改善箇所説明図

また、点検整備記録簿の該当欄に「日付、走行距離、ワークショップスタンプと担当者名、リコール：外-2442 燃料ポンプフランジの改修」と記入する。

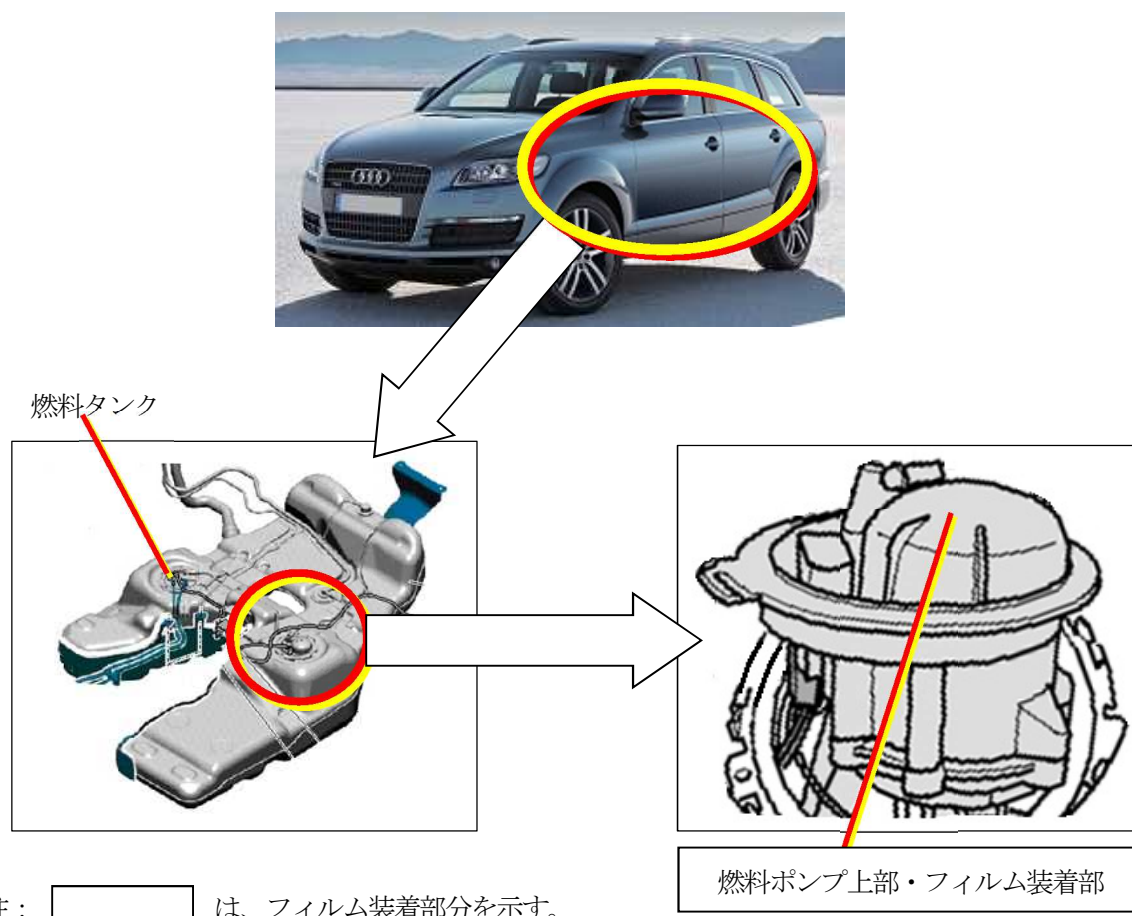
基準不適合発生箇所

燃料装置において、燃料ポンプフィルターフランジの取付位置が不適切なため、当該フランジ部が雨水等の被水により早期に劣化することがある。そのため、フランジ部の強度が低下し、そのままの状態で使用を続けると、燃料の圧力によりフランジ部に亀裂が生じ、亀裂部位から燃料が漏れるおそれがある。

改善の内容

全車両、燃料ポンプフィルターフランジ部に保護フィルムを貼り付ける。なお、当該フランジ部を点検し、変色している場合は、新品に交換したうえで、保護フィルムを貼り付ける。

識別：車両識別プレートの上側に、緑色で直径5mm程度のマークを塗布する。
